Asunto: Entrega informe técnico decretado mediante el auto No 1175 del 09 de julio de 2024.

INFORME TÉCNICO DE FISCALIZACIÓN – PROCESO DE RESPONSABILIDAD FISCAL URF-PRF-044-2019

“Construcción macro acueducto veredal Villagarzón – La Joya, municipio de Villagarzón, departamento del Putumayo”.

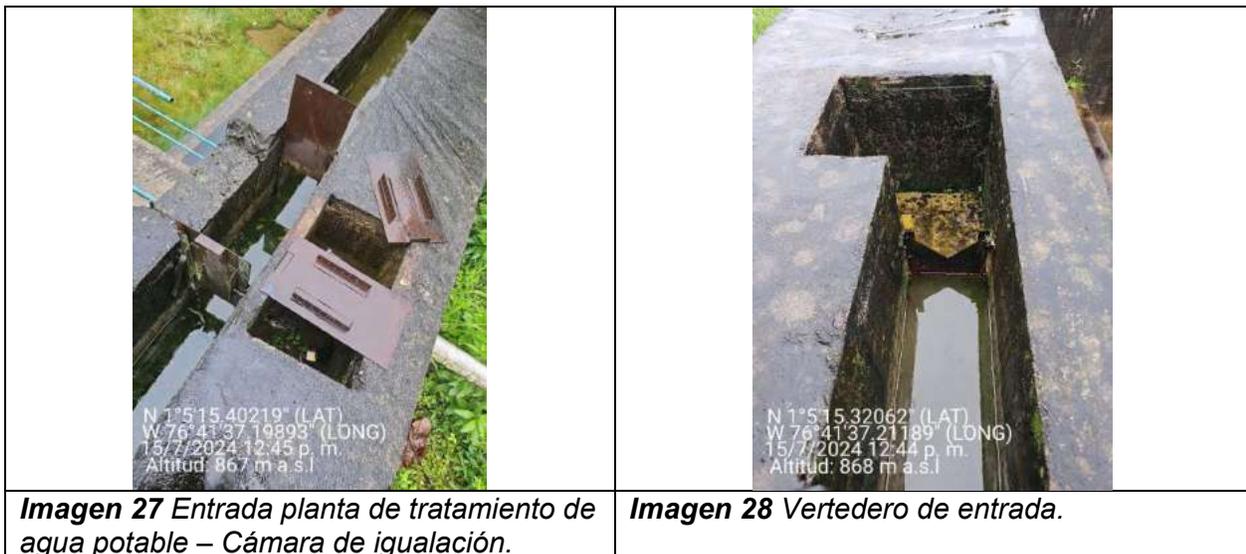
Actualmente la planta se encuentra en condición de abandono. Desde la fecha de recibo final hasta la visita técnica han transcurrido 9 años y seis meses, en donde la planta no ha prestado el servicio por el cual fue construida (Producir agua apta para el consumo humano). De la visita, se evidencia que: hay suministro de agua a la planta, que el agua fluye a la canaleta de aforo y que esta logra ingresar a la unidad de filtración lenta (la cual no tiene lecho filtrante).

Hablando de la estructura, los elementos que componen la planta no poseen patologías que indique mala calidad de los materiales o deficiencias constructivas, los daños puntuales han sido ocasionados por acción de terceros y falta de mantenimiento, estos, a grandes rasgos son:

- Daño de canales por falta de limpieza.
- Perdida de red eléctrica por robo.
- Perdida de bombas por robo.
- Robo de elementos que componen los aparatos sanitarios.
- Desgaste de pintura por falta de limpieza.
- Taponamiento de cajas de inspección por falta de limpieza.

Imagen 54 Esquema de unidades de filtración diseñadas para el proyecto.

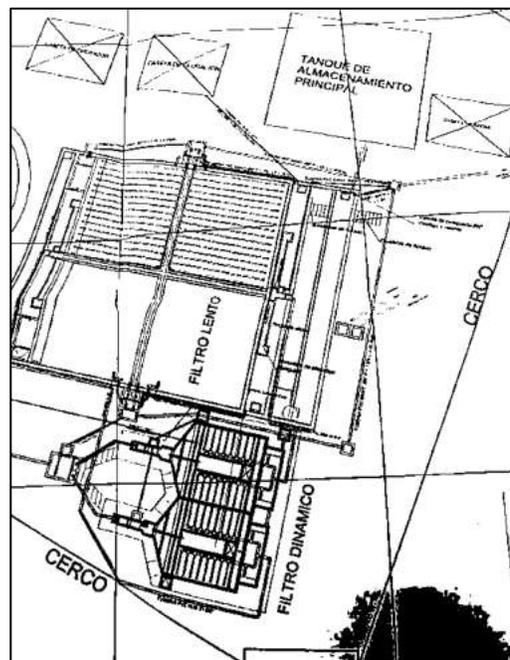
En la visita a obra, se encuentra que el diseño final de la planta contempla, entre otras unidades, un filtro dinámico y un filtro lento, pero en revisión del acta de recibo final de obra y mediante la visita a campo se encuentra que **el filtro grueso no fue construido por falta de recursos por parte de la alcaldía municipal.**

lento) no es funcional hasta cuando no se construya el filtro grueso, y que la ausencia de esta unidad, evidentemente afectará la eficiencia general de la planta a la hora de producir agua potable.

disminuya su eficiencia de potabilización. En caso de instalar la unidad de cloración y poner en funcionamiento la planta de tratamiento tal y como está, podría generar una situación de riesgo, pues **la ausencia del filtro grueso generará menores remociones de sólidos totales**, en los cuales se pueden aposar bacterias patógenas (que afectarían a la salud de los usuarios) y/o materia orgánica (evidenciadas en los ensayos de laboratorio a causa de las excretas de animales) que no serán alcanzadas al momento de realizar la cloración y que podrían producirán trihalometanos (compuestos cancerígenos) al llegar a los usuarios finales, creando así, una situación de riesgo. Además de este aspecto, se denotan claras falencias en la construcción del filtro lento, que hacen que este no pueda funcionar como debería.
